**ARPAT - DIREZIONE TECNICA - Settore VIA/VAS**  
Via Ponte alle Mosse, 211 - 50144 - Firenze

**Oggetto:** AUTOSTRADA A1 MILANO-NAPOLI - Tratta Barberino di Mugello/Firenze Nord -  
Commento al rapporto TECNE sull'attività di monitoraggio trimestre  
*Luglio-Settembre 2023.*

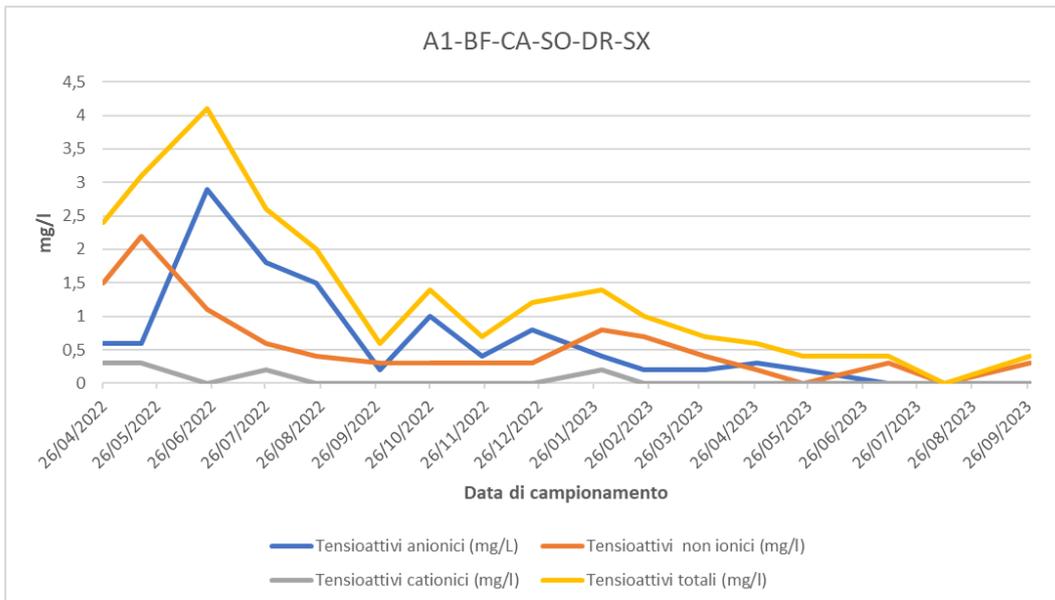
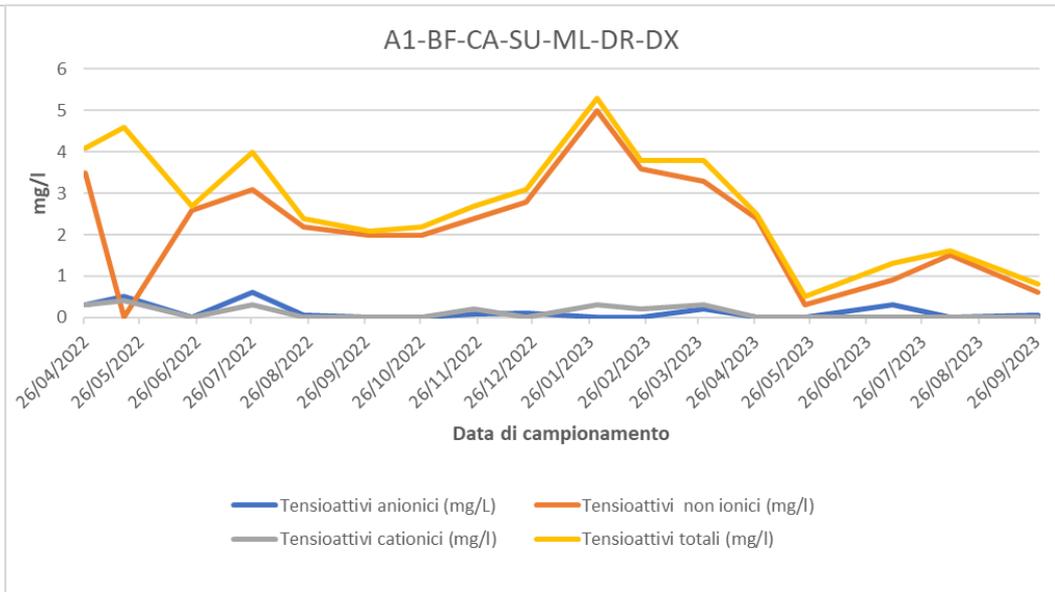
- sul Torrente Marinella, a valle del depuratore Boscaccio 1, emerge l'assenza di Tensioattivi rispetto al limite di quantificazione;
- anche per questo trimestre mostrano nelle acque sotterranee drenate dalla galleria valori di pH decisamente basici (circa 11);
- come evidenziato nei grafici sottostanti la concentrazione dei Tensioattivi è diminuita nel corso dei rilievi mensili, evidenziando negli ultimi eseguiti concentrazioni modeste.
